Lublin, dnia 18.05.2022 r.

Dotyczy postępowania prowadzonego w trybie przetargu nieograniczonego: **Robota budowlana polegająca na dobudowie segmentu 5 kondygnacyjnego przylegającego do istniejącej przychodni oraz dwukondygnacyjnego segmentu poradni dla dzieci w ramach inwestycji pn. „Rozwój i podniesienie jakości usług medycznych Wojewódzkiego Ośrodka Medycyny Pracy Centrum Profilaktyczno - Leczniczego w Lublinie poprzez rozbudowę infrastruktury i wyposażenie bloku C w związku ze zwalczaniem skutków pandemii COVID-19”.**

Działając w oparciu o zapisy art. 135 ust. 1 i 2 ustawy z dnia 29 stycznia 2004 r. Prawo zamówień publicznych (t.j. Dz. U. z 2021 r. poz. 1129) informuję, że w niniejszym postępowaniu wpłynęły następujące zapytania:

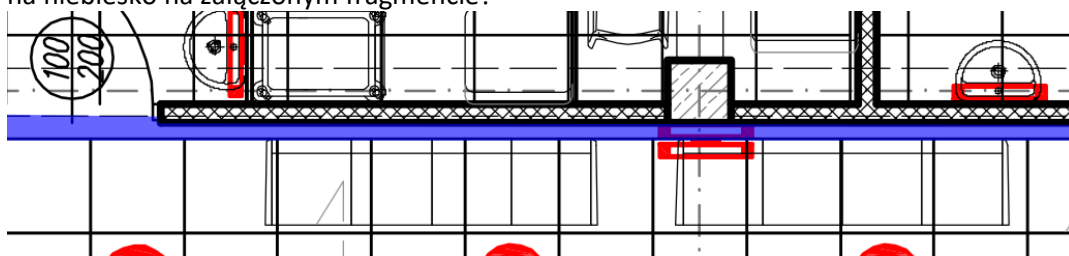
Prosimy o sprecyzowanie rodzaju sufitów w pomieszczeniach sanitarnych, ponieważ w opisie architektury w pomieszczeniach sanitarnych są sufity z płytek g-k w pkt. 8.2.4, natomiast w części rysunkowej sufity są z płyt modułowych.

Zgodnie z dokumentacją i opisem do poszczególnych pomieszczeń. Tabela

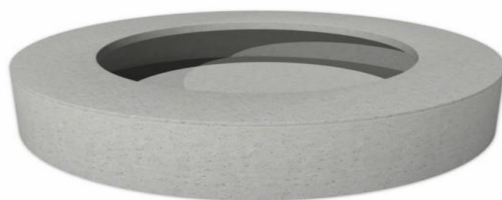
Prosimy o przedstawienie dokumentacji projektowej, do której odwołuje się poz. 231 i poz. 233 przedmiaru architektury, dotyczącej donic. Obecnie dokumentacja nie umożliwia wyceny elementu.

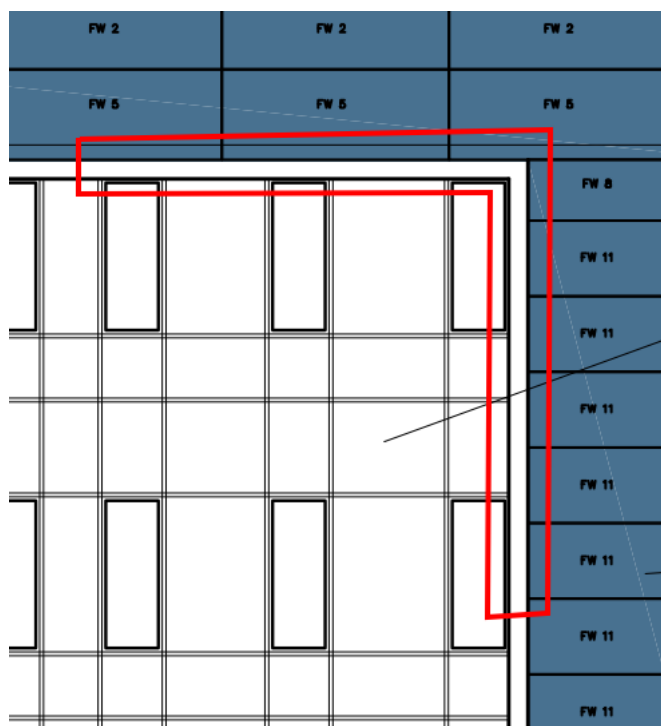
Czy moduły nieprzeierne na rysunkach PV-02F, PV-03F, PV-04F, PV-05F, które nie posiadają oznaczeń literowych FW-1, FW-2 itd. są panelami bez ogniw fotowoltaicznych?

Tak , zgodnie z dokumentacją.

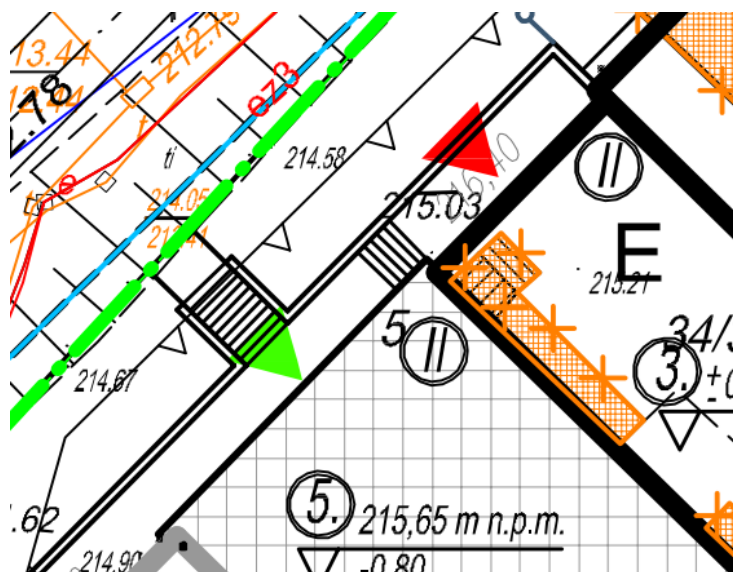
Jaki jest zakres zagospodarowania terenu w Etapie I? Prosimy o wskazanie na rys. PZT.

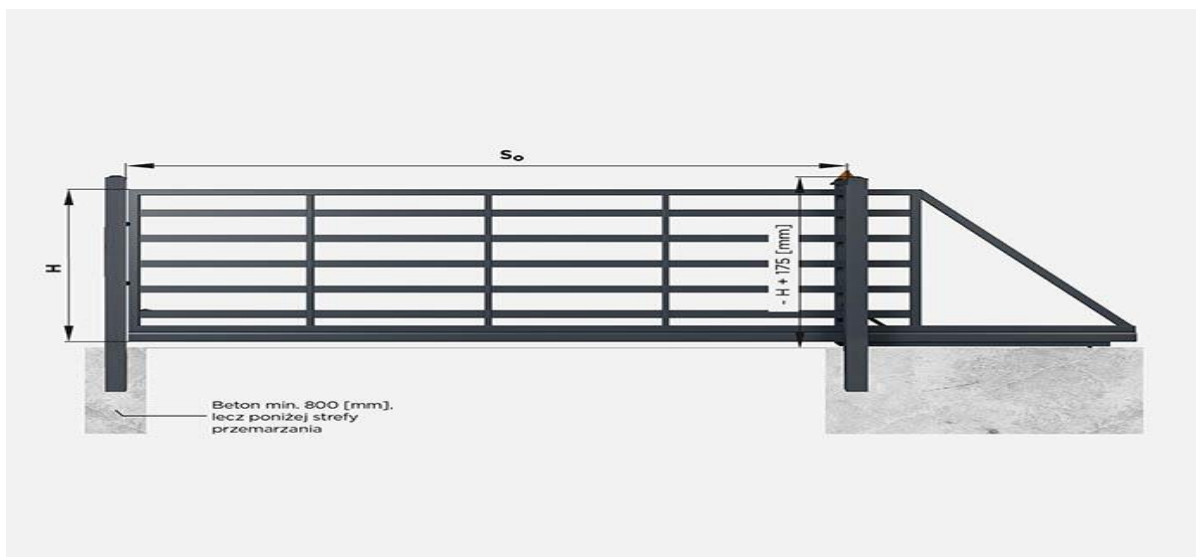
Prosimy o przekazanie dokumentacji rysunkowej projektowanego ogrodzenia oraz bram wjazdowych.

Ogrodzenie należy wykonać wzdłuż wszystkich granic terenu objętego opracowaniem.

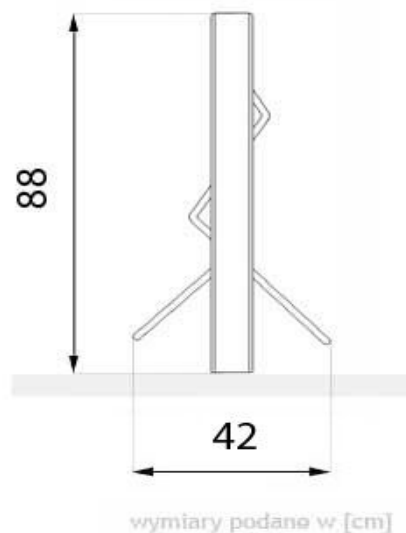
Prosimy o przekazanie rysunków detali dla czerpni wentylacyjnej zlokalizowanej w patio budynku oraz przebudowy istniejącej czerpni przy segmencie D

Czerpnie murowane , wykończone płytkami granitowymi polerowanymi , żaluzje ze stali nierdzewnej. Gabaryty zgodnie z projektem wentylacji .

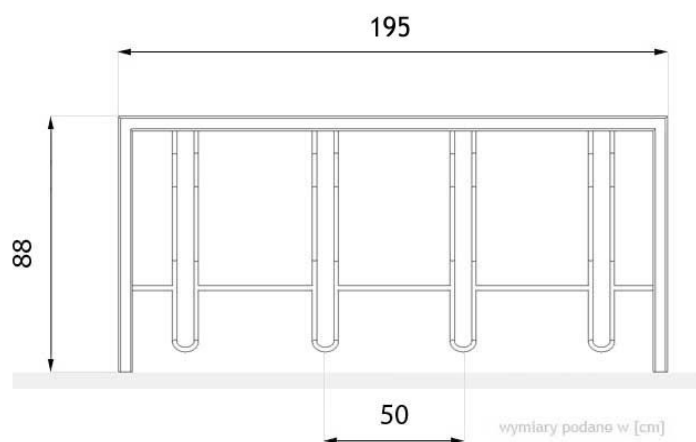
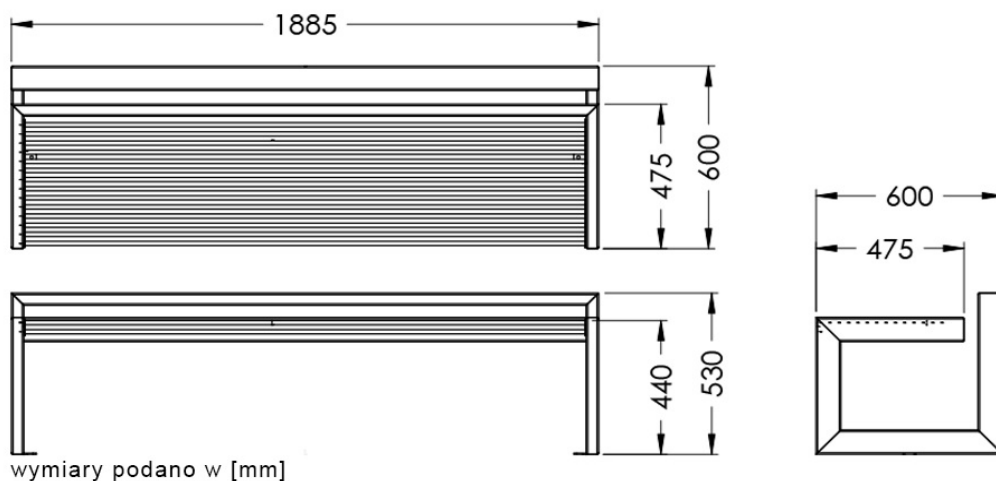
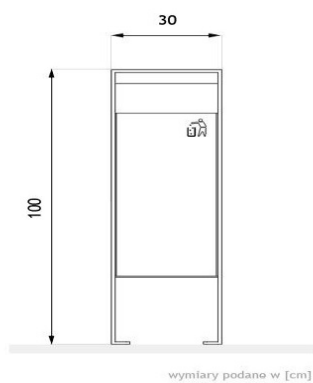
Prosimy o przekazanie rysunków detali oraz specyfikacji materiałowej dla elementów DFA tj. kule betonowe, ławki, kosze n naśmiec, donice itd.)

Stojak na rowery - 05.056.2 – 4 SZTUKI ,

ławki typu - 02.410 – 8 SZTUK

kosze typu – 03.094 – 8 sztuki

Kule betonowe z betonu architektonicznego o średnicy 58,5 cm w kolorze biały betonowy ilości zgodnie z przedmiarem.
